**CCR-VIA -- COMITATO DI COORDINAMENTO REGIONALE PER LA  
VALUTAZIONE D'IMPATTO AMBIENTALE**

**Giudizio n° 3339 del 04/02/2021**

**Oggetto:** Lavori di Escavazione per approfondimento dei fondali del Porto di Ortona

**Tipo procedimento:** VERIFICA DI ASSOGGETTABILITA' AMBIENTALE ai sensi dell'art. 19 del D.Lgs. N° 152/2006 e ss.mm.ii..

Zona di conferimento a terra e sottocosta

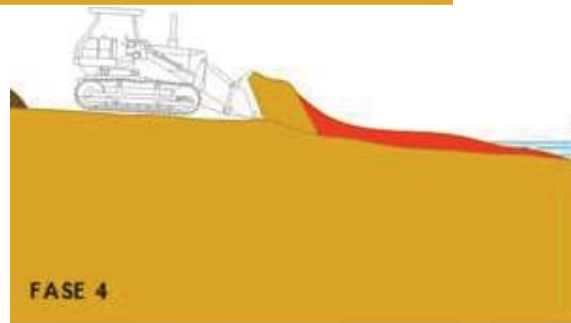
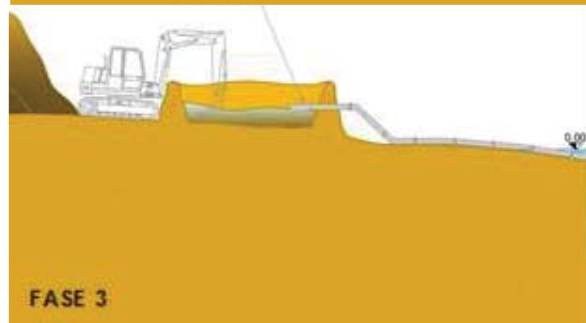
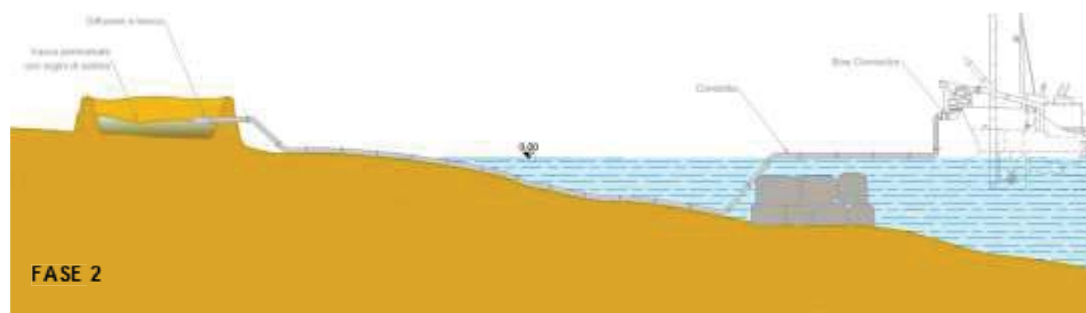
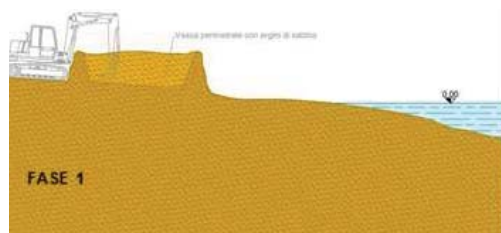
- Indicazioni relative all'attività di realizzazione dei cumuli e dei cordoni sabbiosi, in congruità con gli impatti valutati nella relazione naturalistica integrativa;

- Indicazione dell'origine delle 560 tonnellate da destinare a discarica autorizzata;
- indicazione di dettaglio dei quantitativi di materiale destinati a ripascimento a terra;

- 5) Le vasche di refluitamento hanno una dimensione pari a 250x10 m circa, coincidente con le indicazioni delle fasi del cantiere mobile sulla battigia come da tavola CO-15-019\_ARC-TAV-20\_r00\_Integrazione a valutazione ambientale;
